**Паспорт доступности объекта социальной  
инфраструктуры:  
ФЕДЕРАЛЬНОЕ ГОСУДАРСТВЕННОЕ БЮДЖЕТНОЕ  
УЧРЕЖДЕНИЕ КУЛЬТУРЫ «ГОСУДАРСТВЕННЫЙ ИС-  
ТОРИКО-АРХИТЕКТУРНЫЙ И ЭТНОГРАФИЧЕСКИЙ  
МУЗЕЙ-ЗАПОВЕДНИК «КИЖИ».  
О. КИЖИ. ВХОДНАЯ ЗОНА (ТРОТУАРЫ).**

**186319, Республика Карелия, Медвежьегорский район, остров Киж**

## АКТ ОБСЛЕДОВАНИЯ ОСИ к паспорту доступности объекта социальной инфраструктуры

**Рекомендации для адаптации ОСИ****Территория, прилегающая к объекту (участок)**

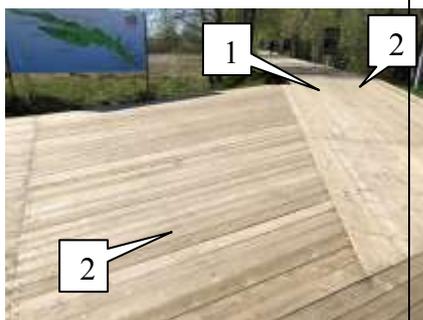
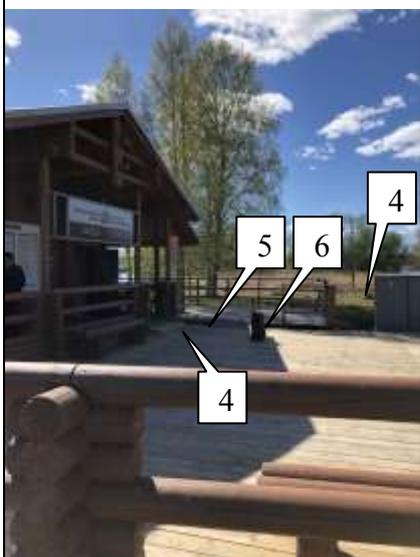
1. Пути следования по входной зоне удовлетворяют требованиям п. 5.1.11. «Покрытие пешеходных дорожек, тротуаров, съездов, пандусов и лестниц должно быть из твердых материалов, ровным, не создающим вибрацию при движении по нему. Их поверхность должна обеспечивать продольный коэффициент сцепления 0,6 - 0,75 кН/кН, в условиях сырой погоды и отрицательных температур - не менее 0,4 кН/кН.». Далее по маршруту дорожное покрытие представляет собой грунт с мелкофракционным щебнем, обустройство дощатого настила проведено в допустимых границах, его размещение далее не предусмотрено, по причине особо охраняемого статуса земель, приближенных к Кижскому погосту.

2. Ширина пешеходных дорожек выполнены согласно установленным требованиям п. 5.1.7 Ширина пешеходного пути с учетом встречного движения инвалидов на креслах-колясках должна быть не менее 2,0 м. В условиях сложившейся застройки в затесненных местах допускается в пределах прямой видимости снижать ширину пешеходного пути движения до 1,2 м. При этом следует устраивать не более чем через каждые 25 м горизонтальные площадки (карманы) размером не менее 2,0x1,8 м для обеспечения возможности разезда инвалидов на креслах-колясках.

4. На объекте, для людей с ограниченными возможностями и ММГН доступна частично условно 1 входная зона (полная доступность для ММГН категорий «К», «О», «Г», «У», условно доступно при сопровождении для ММГН категорий «С»). Отсутствует тактильно визуальные средства информирования, обозначающие направление движения и основные сведения об объекте, отсутствует кнопка вызова персонала для вызова помощи. На пути следования предусмотрены место отдыха для посетителей (скамейка).

Рекомендовано:

- предусмотреть возможность сопровождения, сотрудниками учреждения;
- предусмотреть установку тактильных пиктограмм на всем маршруте с обозначением направления пути движения ММГН закрепленной на металлической стойке;
- предусмотреть установку кнопки вызова персонала на табличке размером 150x300мм закрепленной на металлической стойке;

- предусмотреть установку тактильной таблички с основной информацией об объекте (наименование объекта, основные характеристики, и т.д) закрепленной на металлической стойке;

*Все тактильные и визуальные средства информирования должны быть размещены на металлических стойках, не вносящих в исторический облик и природный ландшафт объекта каких-либо изменений.*

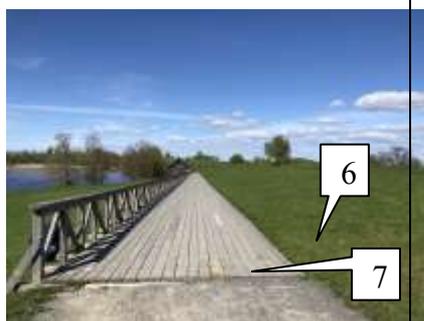
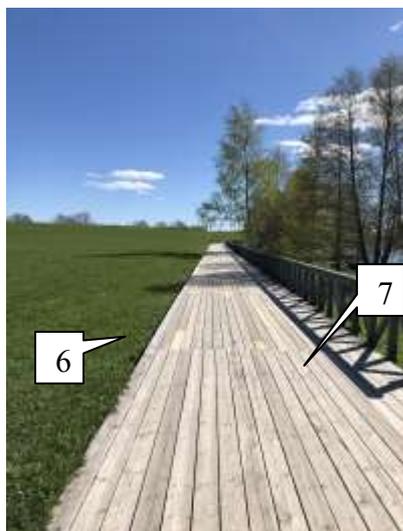
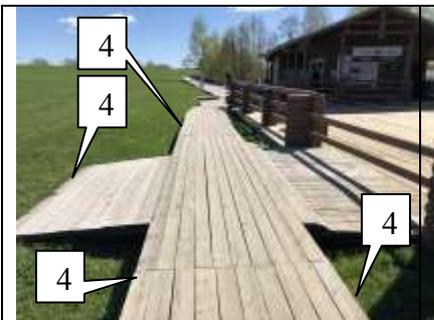
5. Отсутствует информационное тактильное предупреждающее мощение, установленных в соответствии п.5.1.10. Тактильно-контрастные указатели, выполняющие функцию предупреждения на покрытии пешеходных путей, следует размещать на расстоянии 0,8 - 0,9 м до препятствия, доступного входа, начала опасного участка, перед внешней лестницей и т.п. Глубина предупреждающего указателя должна быть в пределах 0,5 - 0,6 м и входить в общее нормируемое расстояние до препятствия. Указатель должен заканчиваться до препятствия на расстоянии 0,3 м. Указатели должны иметь высоту рифов 5 мм. Согласно постановлению Правительства РФ № 1521 от 26.12.2014 – Об утверждении перечня национальных стандартов и сводов правил (частей таких стандартов и сводов правил), в результате применения которых на обязательной основе обеспечивается соблюдение требований Федерального закона "Технический регламент о безопасности зданий и сооружений". Обустройство тактильных элементов на пути следования носят рекомендательный характер и являются не обязательными к исполнению.

6. На пути движения отсутствуют тактильные и визуальные средства информирования о направлении движения к местам предоставления услуг, согласно п. 6.5.4.

Рекомендовано:

- Предусмотреть создание приказа на ответственных лиц за сопровождение;
- Предусмотреть установку тактильных средств информирования о месте назначения (тактильные пиктограммы, обозначающие назначение и доступность помещения);
- Предусмотреть кнопку вызова персонала с табличкой 150x300мм с дублированием необходимой информации шрифтом Брайля.
